110-kV-Hochspannungsfreileitung Kierdorf - Euskirchen

Bauleitnummer (Bl.) 1387

1. Planänderung Erläuterungsbericht

Dortmund, 07.08.2018

Abb. 1: Änderung des gepl. Maststandortes Nr. 5

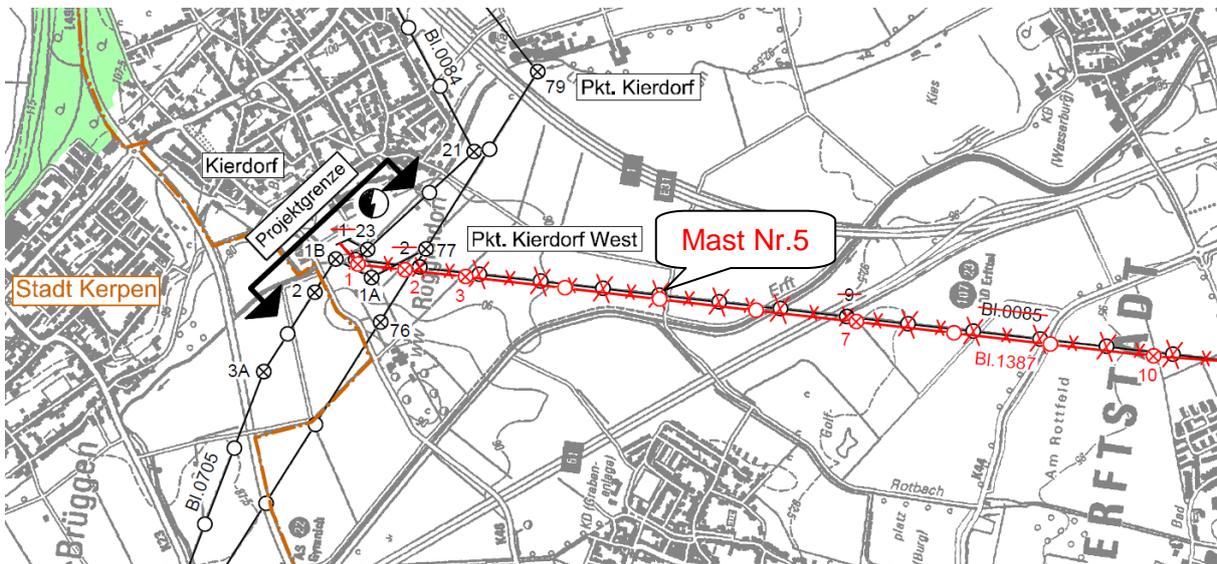
Die im Rahmen der Planänderung vorgesehene Verschiebung des Maststandortes Nr. 5 erfolgt auf Grund einer Einwendung zum beantragten Plan. Zum geplanten Maststandort Nr. 5 auf dem Flurstück Nr. 28, Flur 7, Gemarkung Dirmerzheim wurde von den Bewirtschaftern vorgetragen, dass aufgrund des vorgesehenen Abstands von rd. 22 m zwischen dem geplanten Mast Nr. 5 und dem Feldweg die landwirtschaftlich genutzte Fläche nicht mehr ordnungsgemäß bewirtschaftet werden kann.

Im Ergebnis der dem Erörterungstermin folgenden Absprachen plant die Westnetz GmbH eine geringfügige Verschiebung des geplanten Maststandortes Nr. 5 um rd. 6 m entlang der Leitungsachse in Richtung des geplanten Maststandortes Nr. 4 (s. Abb. 1 u. Anlage 7.1.2). Der neue Maststandort wurde dabei so gewählt, dass sich der gleiche lichte Abstand von rd. 28 m zwischen Masteckstiel und Wegegrenze ergibt, der auch derzeit zwischen dem hier vorhandenen Bestandsmast Nr. 6 (Bl. 0085) und Wegegrenze vorliegt. Für den Abstand zwischen gepl. Mast und Weg ergibt sich durch die Verschiebung somit keine Verschlechterung gegenüber dem Status Quo und es wird die seitens der Bewirtschafter gewünschte Fahrbreite wie bisher ermöglicht.

Die Verschiebung hat auf Grund ihres geringen Umfangs keine Auswirkung auf die technisch erforderliche Masthöhe, Fundamentdimensionierung oder Schutzstreifenbreite. Da darüber hinaus der Maststandort dieselbe landwirtschaftlich intensiv bewirtschaftete Fläche in Anspruch nimmt, führt die Verschiebung gegenüber der bisherigen Planung auch zu keinen zusätzlichen Eingriffen in Natur und Landschaft.

Durch die Verschiebung des Mastes Nr. 5 verringert sich entsprechend der Abstand zu der nördlich senkrecht die 110-kV-Freileitungsachse kreuzenden Gasleitung DN 250 der GVG Rhein-Erft. Der verbleibende Abstand erfüllt aber weiterhin den nach der AfK-Empfehlung Nr. 3¹ einzuhaltenden lichten Mindestabstand von 10 m (für 110-kV-Freileitungen mit Erdschlusskompensation) zwischen Mastfundamentaußenkante und Gasleitung. Die Zustimmung des Gasnetzbetreibers liegt vor.
